Mission régionale d'autorité environnementale

**Avis de la mission régionale  
d'autorité environnementale  
Hauts-de-France  
sur le projet de forage d'irrigation agricole  
de la SCA Saint Ouen  
à Etavigny (60)**

n°MRAe 2021-5976

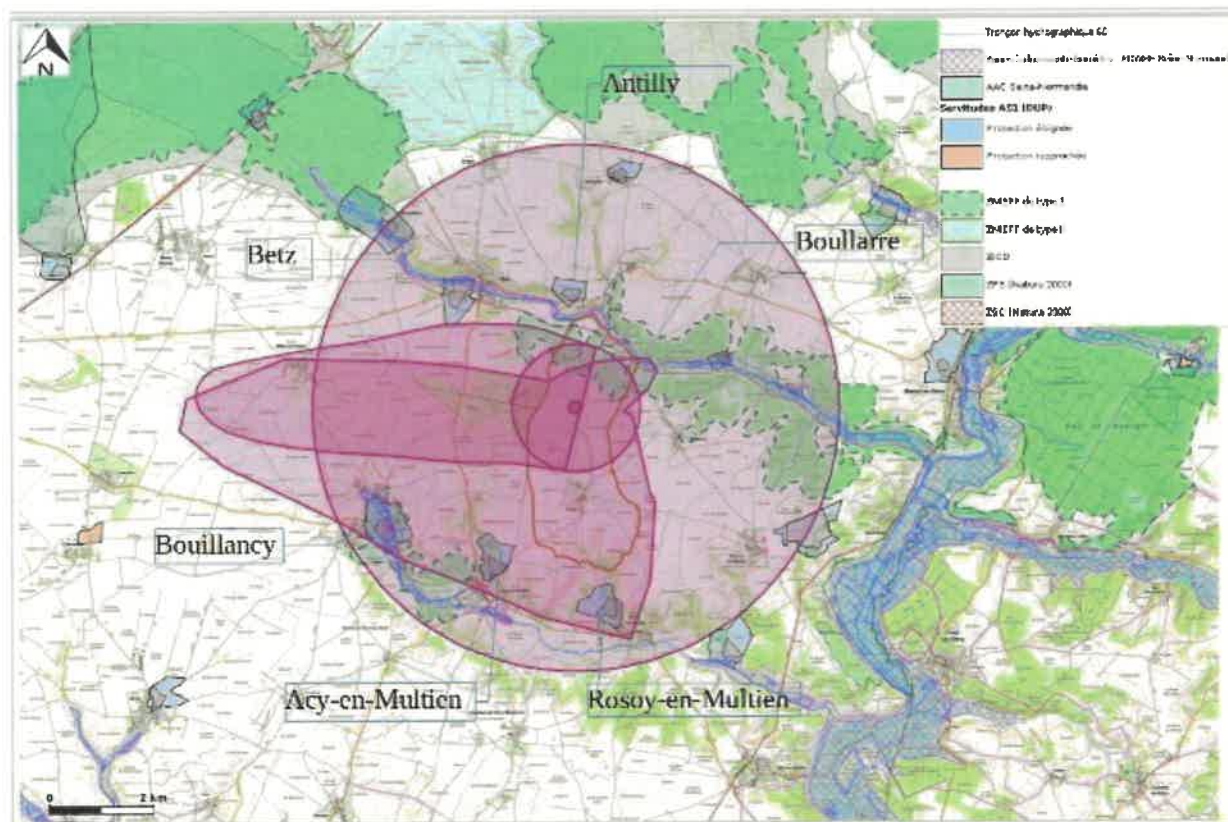
En utilisant les mêmes paramètres hydrodynamiques que l'étude d'impact (tableau 5, page 40), la DREAL Hauts-de-France, en utilisant la méthode de Jacob/Theis<sup>7</sup>, obtient un rayon de l'ordre de 1 200 mètres. Ce rayon d'action, même s'il n'atteint pas le point de captage de Boullare situé à 1 500 mètres environ, atteint son périmètre rapproché. Il s'approche également du cours d'eau la Grivette et des zones à dominante humide définies par le SDAGE. L'impact sur la nappe alluviale accompagnant le cours d'eau est donc à étudier.

L'aire d'alimentation de captage a été évaluée à 5,2 km<sup>2</sup>, présentée page 42 de l'étude d'impact, en combinant le bassin versant et la portion de la nappe alimentant le captage (PNAC). Le volume de recharge a été estimé à 4 225 300 m<sup>3</sup>. En prenant le rayon de 1 200 m, l'aire d'alimentation du projet est entièrement à reconsidérer et pourrait intercepter jusqu'à un tiers du bassin d'alimentation des captages d'alimentation en eau potable présenté figure 7, page 21 de l'étude d'impact.

- *de reprendre les calculs d'influence du projet de forage en appliquant des valeurs de paramètres hydrodynamiques en rapport avec la nappe concernée, et sur la base des conditions de prélèvement définies dans le dossier sur la durée de la période d'irrigation, et non pas sur une seule journée ;*
- *et d'étudier les impacts du projet de forage, notamment sur le captage de Boullare, la nappe alluviale et les zones à dominante humide attenantes à la Grivette.*

*L'autorité environnementale recommande de revoir la délimitation du bassin d'alimentation du projet de forage après avoir revu le rayon d'action de celui-ci.*
